Tipo plano: Pieza		Material: AISI 304	Obser	Observaciones:		Peso (g):	Tolerancias dimensionales y geométricas no	Simbologia de soldadura:	Unidad	: mm
А3	Escala: 1:2	Acabado:	Rebar	Rebarbar y matar aristas vivas			mostradas: ISO 2768-mk ISO 2553:20		Tipo de proyección: 🔁 💠	
				Nombre	Fecha	Denominación: REFUERZO PLETINA PARA				Código:
O ITURI		Dibujado	CGE	18/09/2020		AÑO ABATIBL	E	80009	283-02-01 Hoja:	
	Your safety matters Apro		Aprobado	MFA	18/09/2020	F1801	010701-04_01			1 de 1

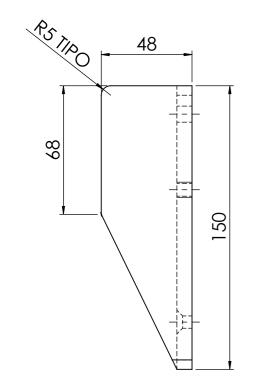
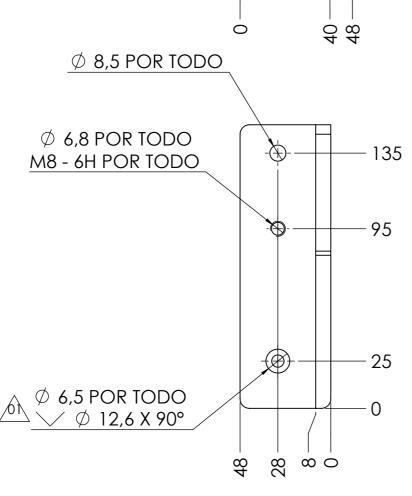
REV.	Nota	Fecha	Dibujado	Aprobado
01	Se elimina pletina y cartabón. Taladro pasa a avellanado.	23/11/2020	CGE	MFA
